ID: Codice procedura (ID_VIP/ID_MATTM): 12691

“Progetto di un impianto eolico denominato “Pitigliano” ubicato nei comuni di Pitigliano (GR) e Sorano (GR) costituito da 20 (venti) aerogeneratori di potenza nominale 7,0 MW per un totale di 140,0 MW con relative opere connesse ed infrastrutture indispensabili”

TESTO DELLE OSSERVAZIONI

Immagine 1. Vincoli ex art. 136 del CBC dal PIT della Regione Toscana e zona approssimativa dove è progettato l'impianto industriale.

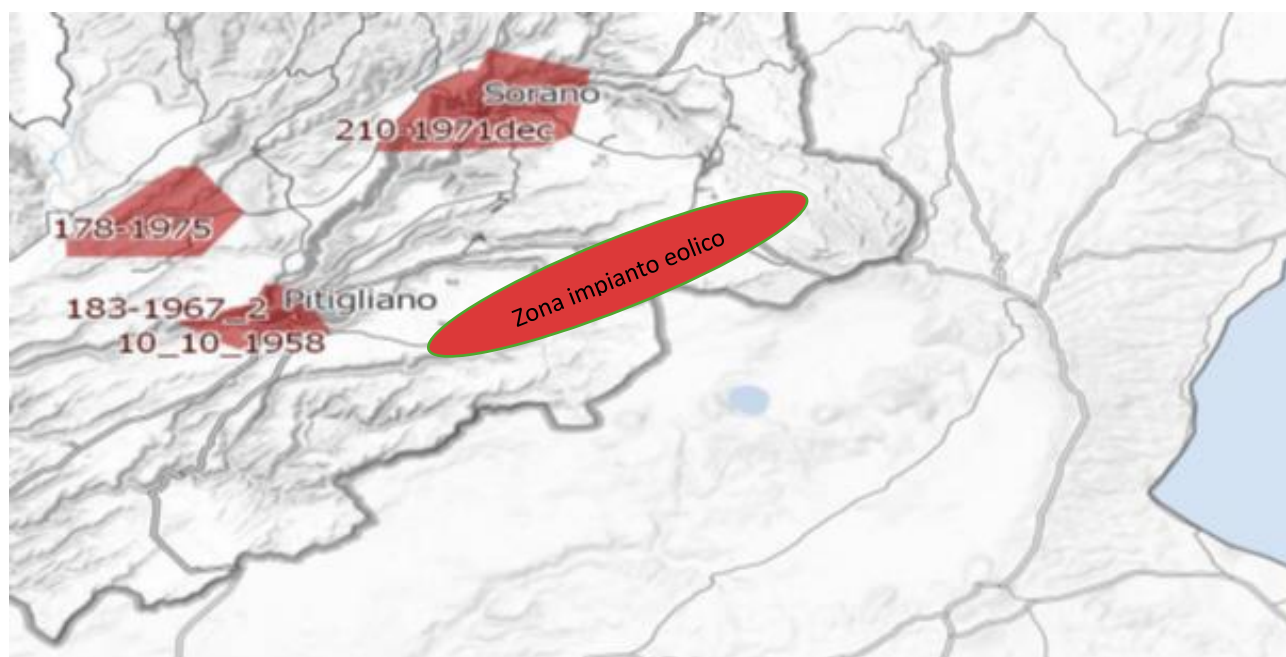
Al contrario si evidenzia che l'impianto eolico industriale citato non solo ricadrebbe con tutti e 20 gli aerogeneratori all'interno delle fasce di rispetto di 3 km di due vincoli paesaggistici di notevole interesse pubblico esistenti nella Regione Lazio e con una parte di essi nel vincolo paesaggistico del Centro abitato di Sorano (GR) quindi in aree non idonee all'installazione di impianti di energia rinnovabile. Addirittura, alcuni aerogeneratori sarebbero ubicati a poche centinaia di metri dai perimetri dei due vincoli paesaggistici laziali ex art 136 del CBC.

Inoltre, come sostiene la Proponente parte dell'impianto si verrebbe a trovare a 3,5 km dal centro abitato di Sorano. Infatti, tre degli aerogeneratori WTG 08, 09, 10 sono addirittura all'interno delle fasce di rispetto dei 3 km del suo vincolo paesaggistico di notevole interesse pubblico ex art 136 del CBC. Si evidenzia che così si crea

un'ulteriore incompatibilità con la tutela del Paesaggio.

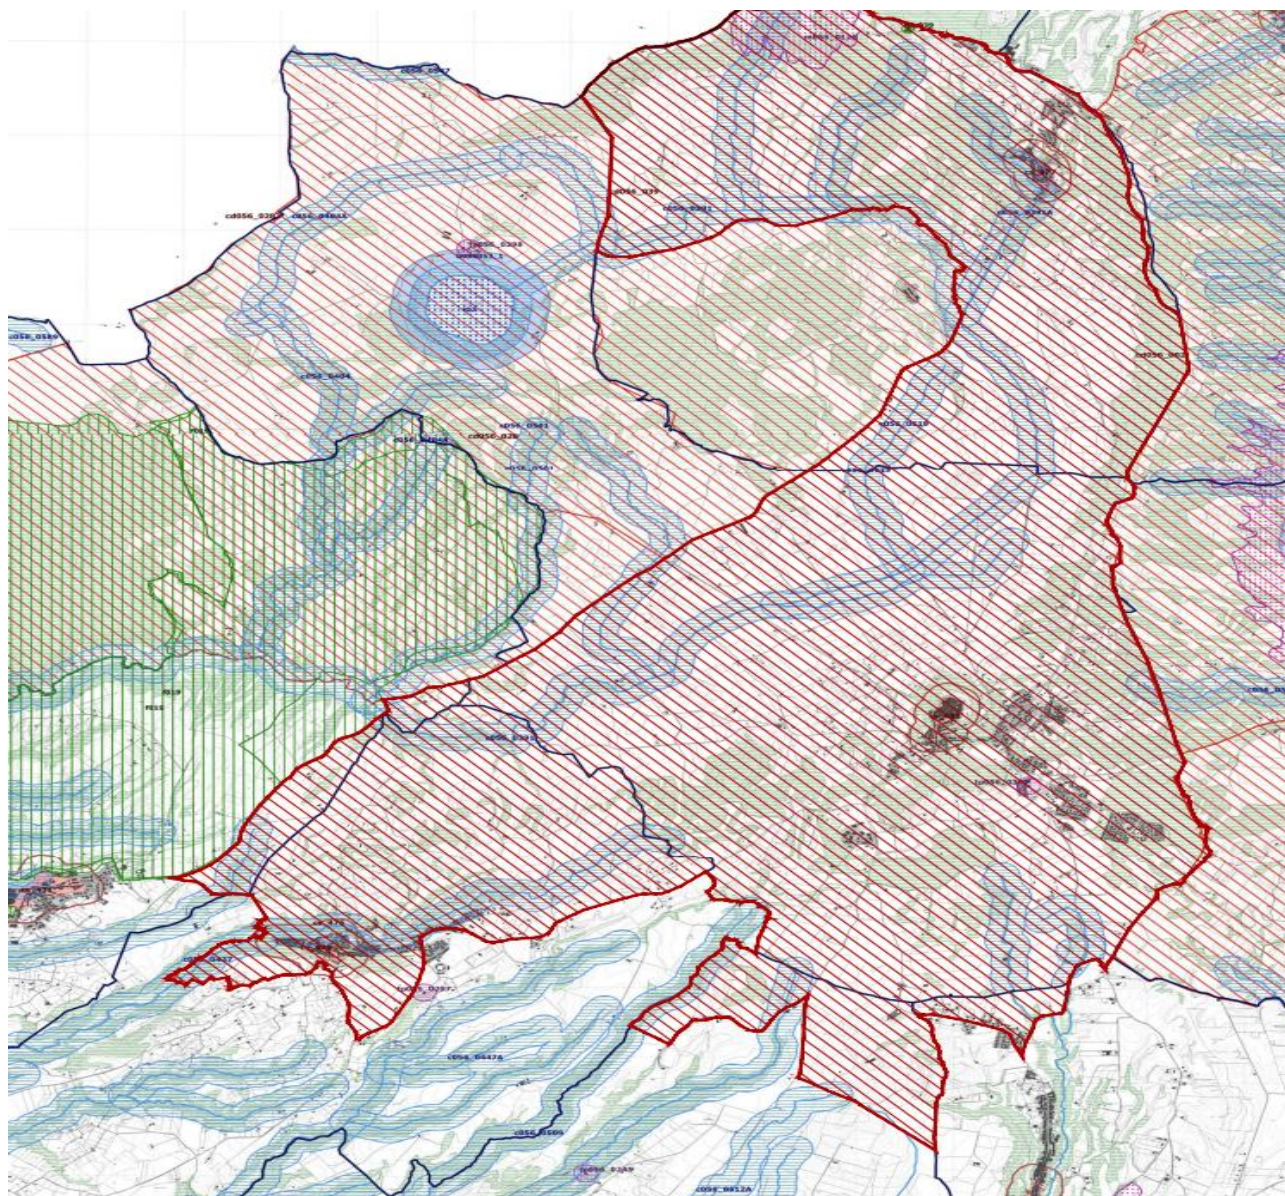
Come è illustrato nell'immagine si ribadisce che l'impianto industriale "Pitigliano" ricade completamente all'interno delle fasce di rispetto dei due vincoli di notevole

interesse pubblico e lambisce quelle di un terzo vincolo e quindi come affermato dal Consiglio di Stato nelle sentenze citate, l'impianto è insediato in area non idonea ai sensi dell'art. 20 comma 8 lettera c quater del D.Lgs. n. 199/2021 e ss.mm.ii al contrario di quanto sostiene la proponente.

Immagine 3. Cumulo di una parte di impianti eolici, fotovoltaici e geotermici industriali in progettazione ed esistenti intorno all’eolico industriale “Pitigliano”.

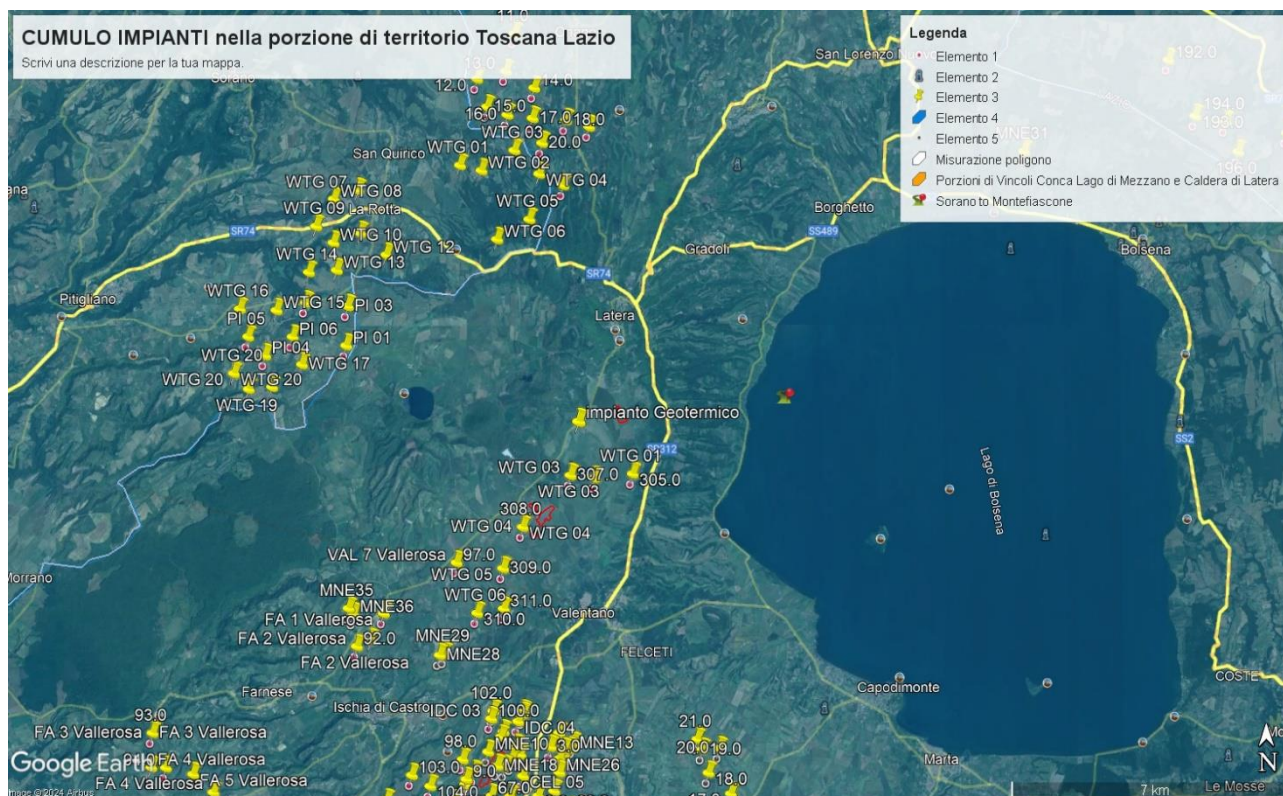
Beni Culturali “*Ambito paesaggistico, geologico e geomorfologico dell’orlo della caldera di Latera ...*” Non vengono nemmeno citati gli impianti eolici in progetto al MASE, il “Rempillo” (6 aerogeneratori) e un altro in verifica amministrativa di 14 aerogeneratori e 72, 6 MW. Ad oggi nei territori di Pitigliano, Sorano e in quello limitrofo potenzialmente potrebbero essere insediati 40 aerogeneratori alti 200 metri e larghi 170. Ma la proponente non cita neanche altri impianti che creerebbero il cumulo e quindi maggiore impatto. Infatti, sul territorio della “Città del Tufo” (Sorano e Pitigliano) impatterebbero anche l’impianto eolico “Montarzo” di Onano con 13 aerogeneratori con le dimensioni ricordate, l’altro eolico industriale nel territorio di Valentano con sette aerogeneratori (stesse dimensioni), gli impianti di Farnese con un minieolico di 3 Torri alte 60 metri già installate in località Poggio del Crognolo e l’impianto eolico industriale “Vallerosa” (7 aerogeneratori alti 200 metri e larghi 158 metri) in procedura VIA presso la Regione Lazio. Inoltre, altri impianti del minieolico già presenti a Valentano, Cellere e Piansano e due progetti eolici industriali con le stesse dimensioni (200 m x 170 m) nel Comune di Ischia di Castro. La valutazione del cumulo non prende neanche in considerazione gli impianti industriali di fotovoltaico e agrivoltaico in progetto a Farnese, Valentano, Ischia di Castro, Cellere. L’impianto geotermico in procedura Via al MASE, progettato nella Caldera di Latera. Quindi è stata effettuata una valutazione del potenziale impatto cumulativo non veritiera a dispetto di quanto affermato dalla proponente che sostiene di aver preso in considerazione uno spazio di 10 km intorno al suo impianto per gli impatti che si creerebbero.

OSSERVAZIONE N.12

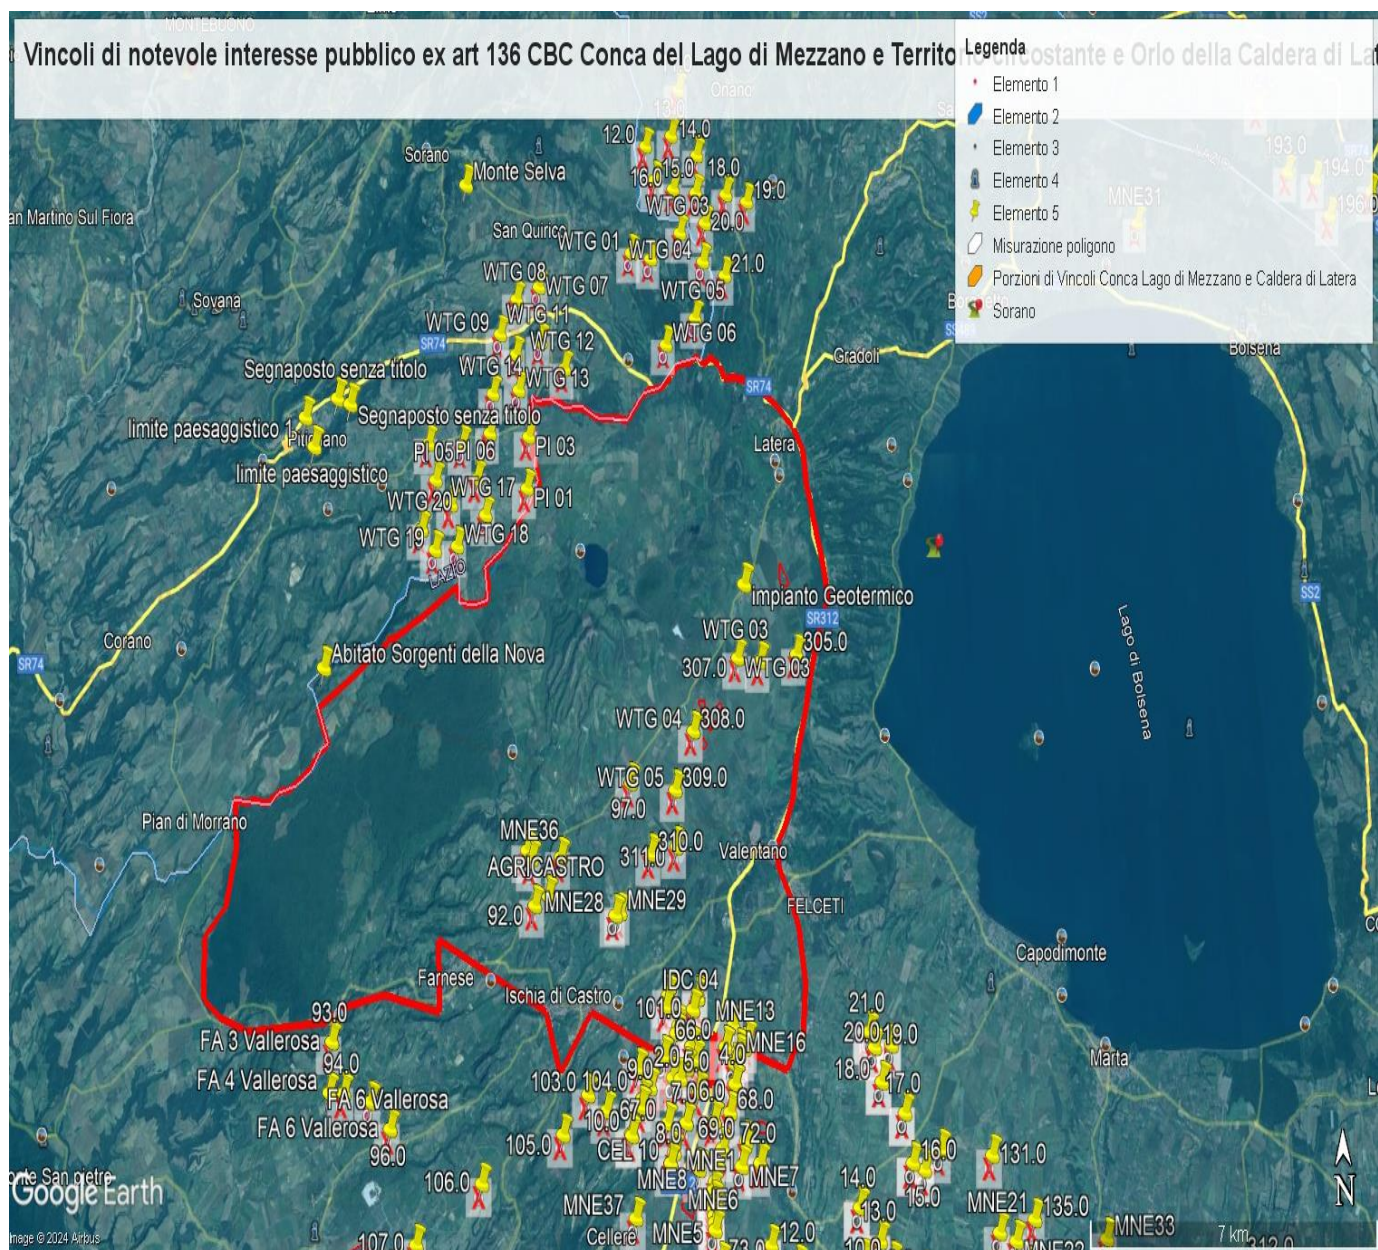
- 1) Lo studio presentato dal proponente nel "Report anemologico" si è basato su dati di parametri meteorologici estratti da un modello di rilevamento virtuale Virtual Met Mast (Vortex ERA - 5 series). Lo studio non riporta che tale modello sia stato validato con misure in sito. Una validazione del modello con misure rilevate sul posto per almeno un anno/ un anno e mezzo dovrebbe essere necessaria per garantire l'accuratezza della produzione energetica stimata.

- 2) Lo studio presentato nel "Report anemologico" riporta valori incoerenti di produzione energetica lorda e netta.
 - a. Nel paragrafo 5.2, Energy calculation, si stabilisce che usando il software Open Wind e il Wake Model Deep Array Eddy Viscosity, la produzione lorda dell'impianto risulta essere di 146,97GWh/anno, la produzione netta 143,59GWh/anno.

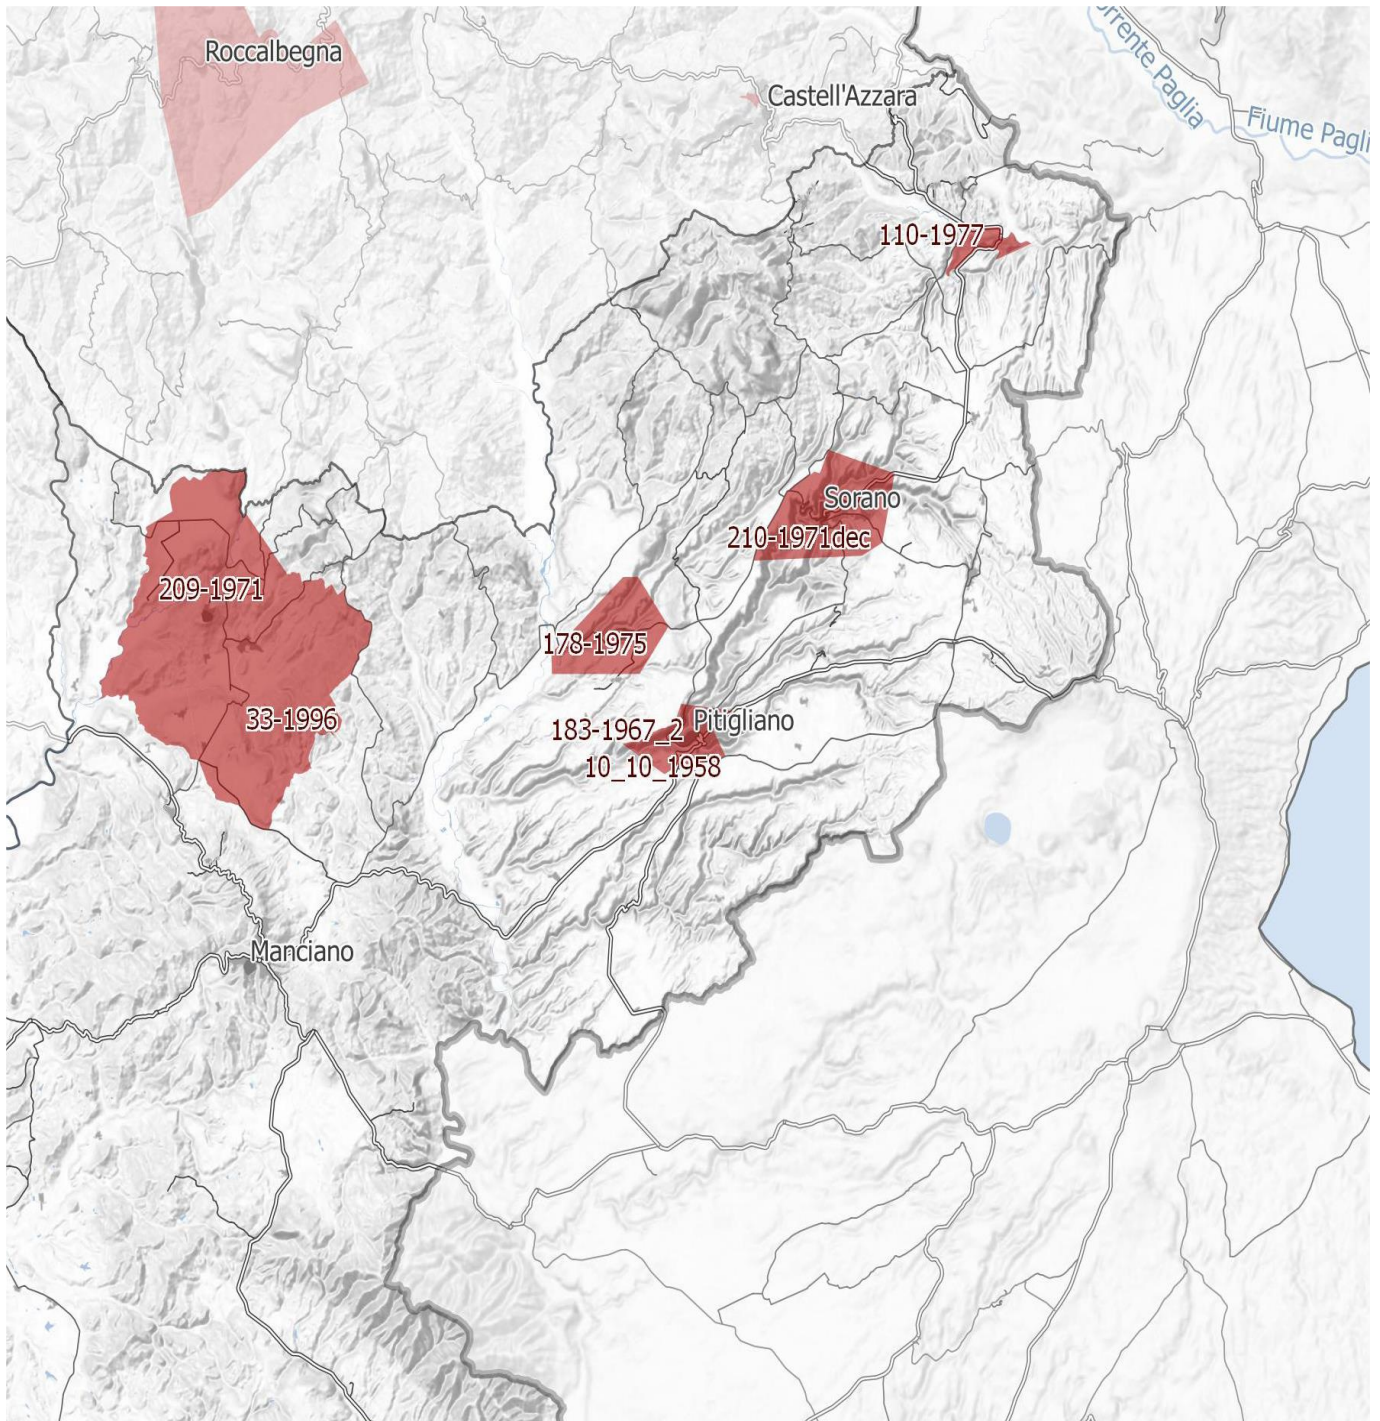
IMMAGINE n. 4 Si evidenzia che i tre aerogeneratori WTG 07, WTG 08 e WTG 09 impattano con il vincolo paesaggistico di notevole interesse pubblico del Centro Storico di Sorano. Il WTG 07 si troverebbe a 2828 m, WTG 08 2504 e WTG 09 2990. Il cavidotto dell'impianto invece impatta in buona parte del Vincolo paesaggistico ex art. 136 del CBC del Centro Storico di Pitigliano.

IMMAGINE n. 7 Mappa della intervisibilità degli impianti eolici elaborata dall'Associazione nazionale Amici della Terra. La mappa non è aggiornata comunque rende molo bene dell'enorme impatto visivo creato dal cumulo degli impianti.

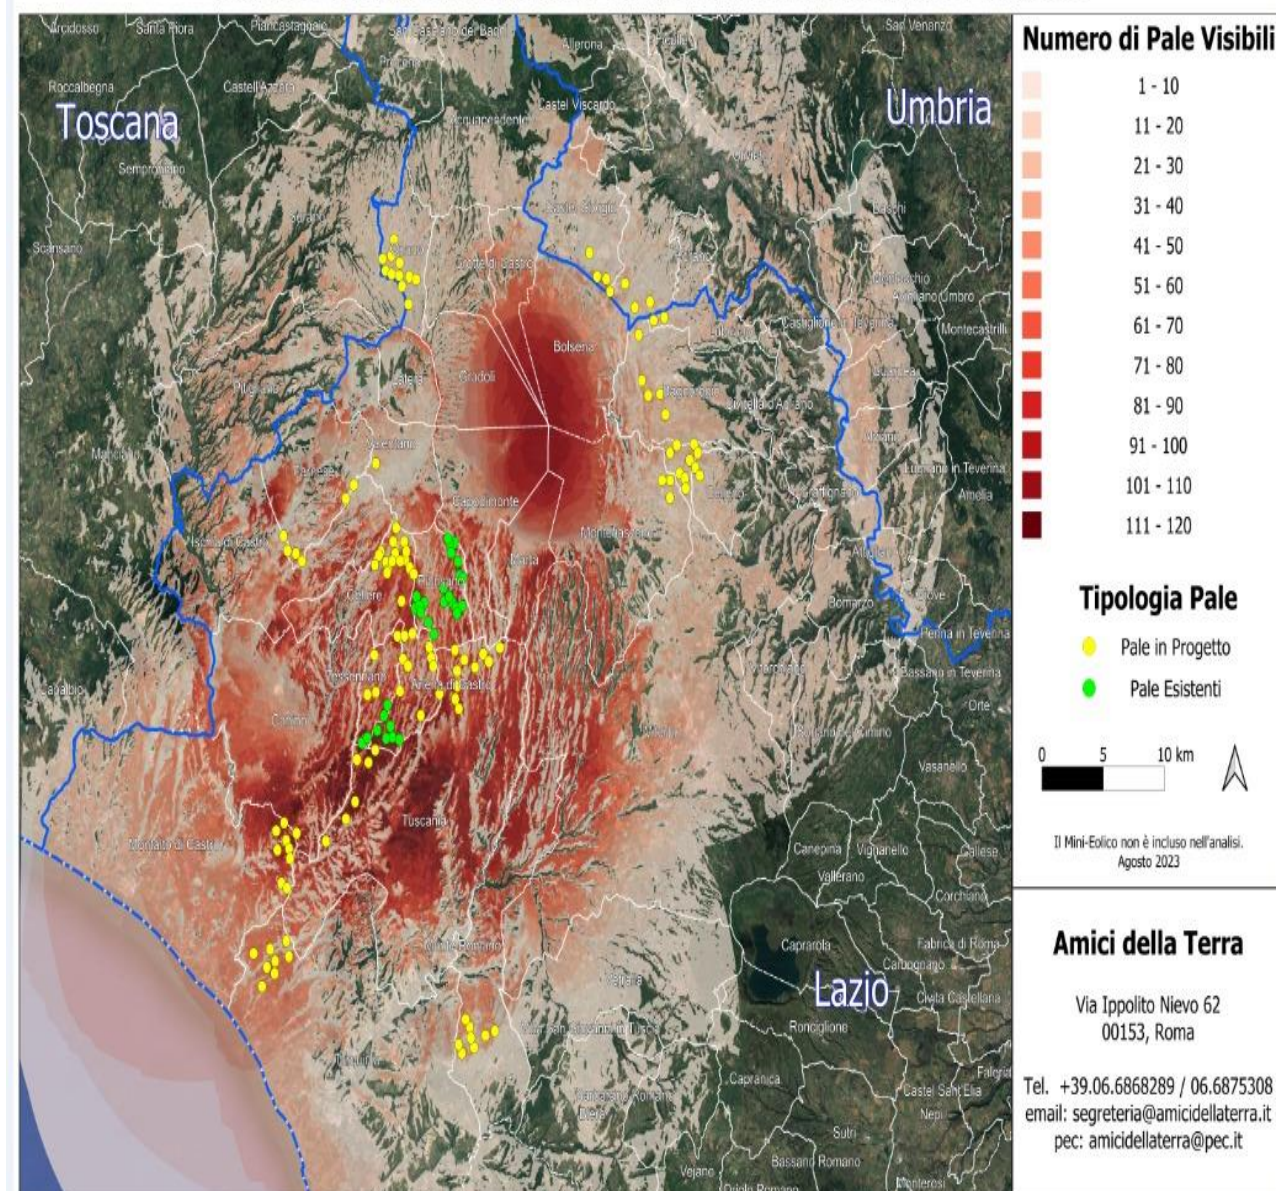
Se agli impianti eolici rappresentati qui sopra che non comprendono sia l'impianto eolico Pitigliano e le altre 14 pale del progetto eolico in verifica amministrativa sempre nel territorio di Pitigliano si aggiungono i migliaia di ettari (7000 fin'ora) di territorio occupato dagli impianti fotovoltaici e agrivoltaici e dalle altre tipologie appare chiaro il numero spropositato degli impianti FER nella bassa toscana e nella Tuscia.
